Nr:1601

Datum: 2017-06-02

Ny elektronik Janfire NH

Bild från O2-regleringens informationsmeny

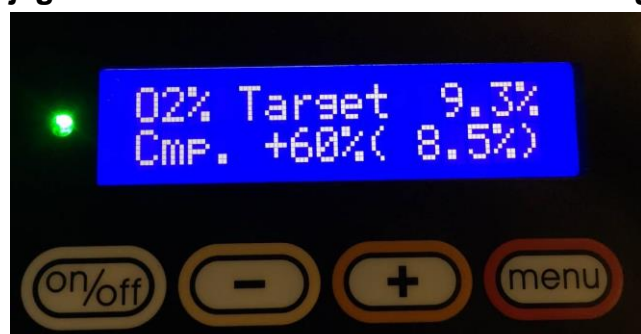
Denna nya revision har möjlighet att kompletteras med O2 mätning, lambdasond, för kontinuerlig övervakning och korrigering av förbränning. Denna O2 sensor kommer att finnas till försäljning under Q1 2017.

- ❑ **Ej kompatibel med "Potentialfri larmutgång", art. num. 2 18 43 010, måste bytas till 2 18 43 012**
- ❑ **Duoflamepannor måste kompletteras med reläkort 7 18 43 029 i Y-kablage för att undvika larm "Elektronikfel"**
- ❑ **Möjlighet att ansluta O2 reglering**
- ❑ **Om PID funktion eller utomhustempreglering är vald ges larm om respektive givare ej ger rimlig signal**
- ❑ **Vid avslutning av drift fås möjlighet att aktivera kontrollerad nedeldning**
